Contribution n°1 (Web)

Objet : Projet de construction de quatre centrales photovoltaïques au sol (« Olmo 3 », « Vergajola », « Mattuniccia » et « Paratella »).
Participation enquête publique.

C'est à ce titre que l'OEHC souhaite formuler des observations relatives au projet de création d'une centrale photovoltaïque, porté par la société AKUO ENERGY CORSE au lieu-dit Paratella sur la commune d'Aghjone.

² Voir pièce dessinée en page suivante.

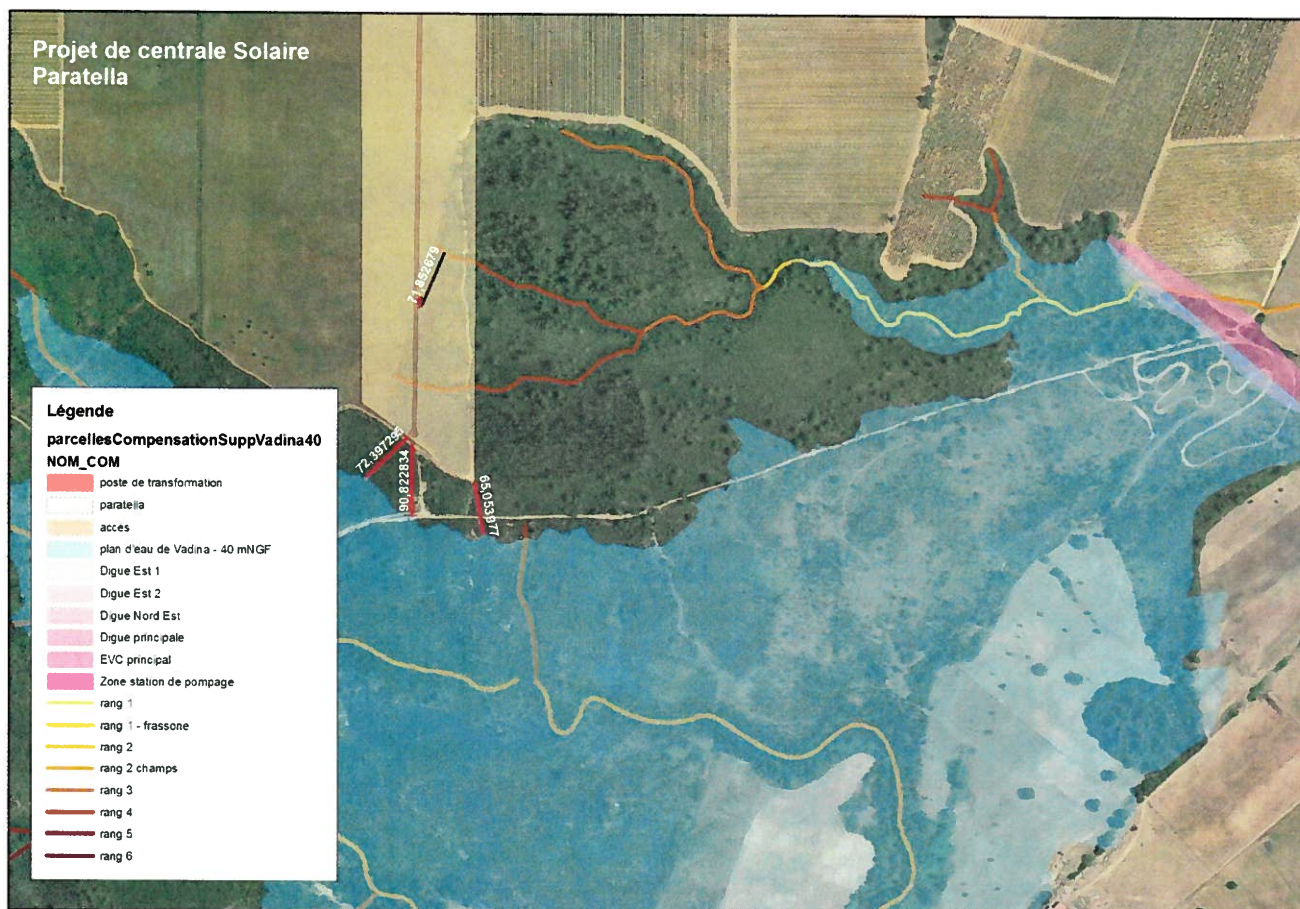
En effet, la future retenue de Vadina se trouvera située à environ 50 m du site retenu pour recevoir les installations de production photovoltaïque.

A noter en outre que le site du projet AKUO est traversé en partie par le ruisseau de Frassone qui se jettera dans le futur plan d'eau (environ 70 m d'un affluent du Frassone de rang 4) ⁽²⁾

Également, l'un des postes de transformations prévu sur le site de Paratella se situera à environ 200 m du plan d'eau.

Sans remettre en cause la viabilité du projet ni sa réalisation, l'O.E.H.C demande **l'intervention d'un hydrogéologue agréé**, afin de définir en lien avec le futur plan d'eau des prescriptions spécifiques relatives à la réalisation, l'entretien et le démantèlement des panneaux photovoltaïques projetés, afin d'éviter toutes possibilités de contamination par des eaux superficielles.
